| 機種 | 三菱無停電電源装置<br>UPS |

## ネットワークボード「FW-AEB」バージョンアップのお知らせ

| 扱    | A      | 日付            | 2023年9月 | 件名 | ネットワークボード「FW-AEB」<br>バージョンアップのお知らせ |
| 整理番号 | 山-1590 | 三菱電機(株) 福山製作所 |         |    |                                    |

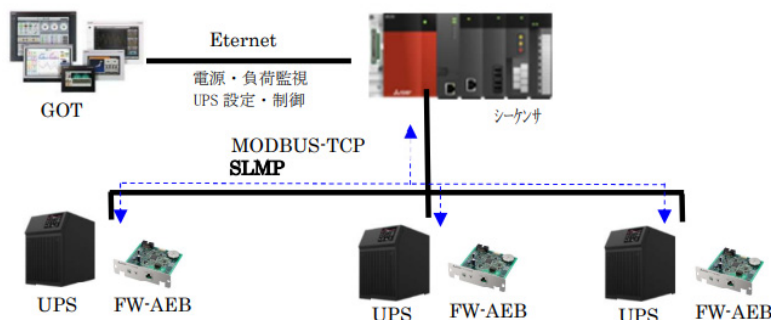
| 項目       | 変更前                                    | 変更後   |
|----------|--|---|
| 製品副番     | Ver. A                                 | Ver. B  |
| F/Wバージョン | 01.00.03                               | 01.01.00  |
| プロトコル    | HTTP、SMTP<br>SNMPv1/ v2C<br>MODBUS TCP | HTTP、SMTP<br>SNMPv1/ v2C<br>MODBUS TCP<br>SLMP <span style="border: 1px solid black; padding: 2px;">追加</span> |

SLMP 通信によるシーケンサとの通信を可能とするため。
